Mission régionale d'autorité environnementale  
ÎLE-DE-FRANCE

**Avis délibéré**  
**de la Mission régionale d'autorité environnementale d'Île-de-France sur le projet d'extension d'une plateforme de transit et de traitement de matériaux situé à Maisoncelles-en-Brie (Seine-et-Marne)**

N°MRAe 2021 - 6177

**FIGURE 2 : PLAN DU PROJET (SOURCE : DAE P. 44)**

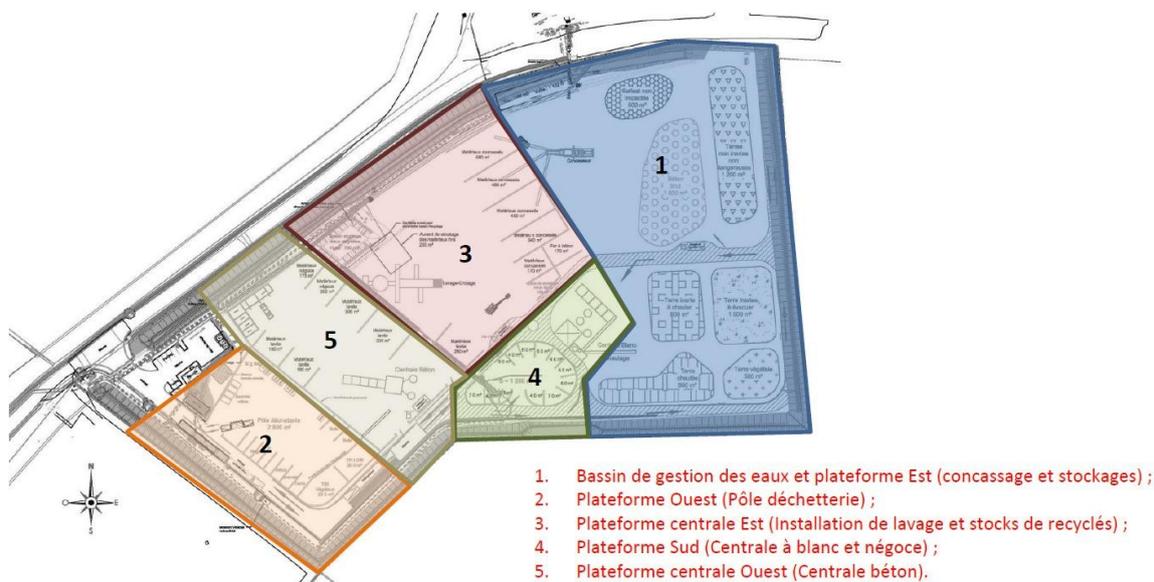
14 Le plan du projet indique que les voies de circulation, les aires de lavage et de stationnement seront en enrobés bitumineux (« bitume ») ou « semi étanches ». Rien n'est précisé concernant le matériau utilisé pour imperméabiliser le reste du site.

15 Le volume mentionné sur le plan du projet est différent : volume utile de 1 102 m<sup>3</sup> (p. 83 et plan 03 « Wiame RM – plan 1/500 – 2019.05.07 »).

24 Le plan du projet fait figurer une canalisation d'eaux usées conduisant le rejet de la micro-station vers le fossé d'eaux pluviales longeant le site au nord-ouest (au niveau des deux bâtiments du site). L'annexe 14 indique que « *la solution de la mise en place d'un fossé destiné à conduire les eaux traitées par la micro-station vers le ru situé au nord de la parcelle accueillant l'exploitation de WIAME RM a été choisie* » (p. 8 de l'annexe 14 « ANC – La solution de l'assainissement non collectif »).

- **La MRAe recommande de compléter la présentation du projet par**
  - **des visualisations permettant d'apprécier les installations et le merlon, notamment à partir du terrain de grand passage ;**
  - **la mise à jour des informations relatives au captage et aux rejets des eaux, assurant notamment la cohérence avec l'autorisation obtenue le 12 octobre 2020.**

- **d'apporter des précisions sur les techniques utilisées pour imperméabiliser le site ;**
- **de mettre en cohérence l'ensemble des informations relatives à la gestion et aux rejets d'eau avec le dossier déposé au titre de la loi sur l'eau et sur lequel un accord a été obtenu le 12 octobre 2020 ;**
- **de prendre en compte l'étang dans les analyses d'incidence ;**
- **de préciser les valeurs cibles applicables au projet pour ce qui concerne les rejets dans le milieu naturel et les mesures prises pour en assurer le respect.**
